1) Gehwegüberfahrten

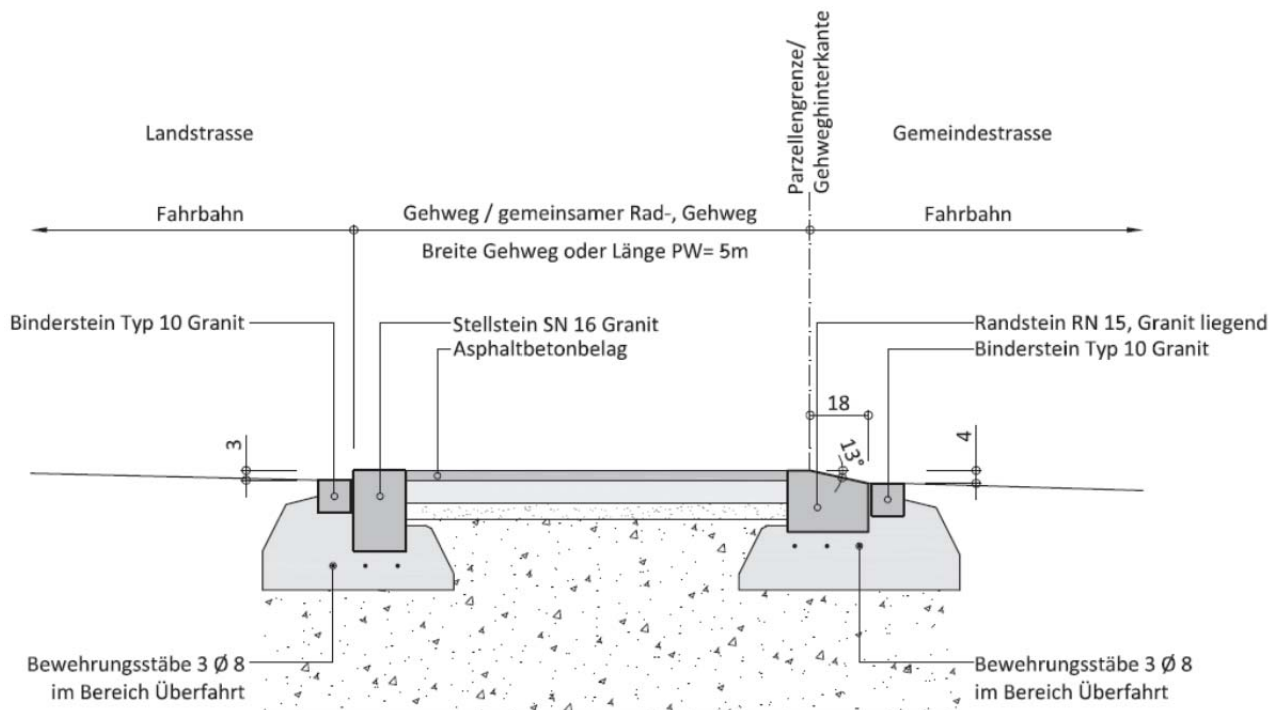
Für Gehwegüberfahrten entlang der Landstrasse bei Einmündung von Gemeindestrassen hat das Tiefbauamt auf Seite der Landstrasse eine 3 cm hohe Kante definiert, auf Seite der einmündenden Gemeindestrasse eine 4 cm hohe Rampe.

Aus Sicht des Radverkehrs sollte auf beiden Seiten einer Gehwegüberfahrt eine 4 cm hohe Rampe realisiert werden.

**Um unnötige Hindernisse für den Radverkehr zu vermeiden stellt der VCL den Antrag:
Bei Gehwegüberfahrten werden beidseitig 4 cm hohe Rampen erstellt.**
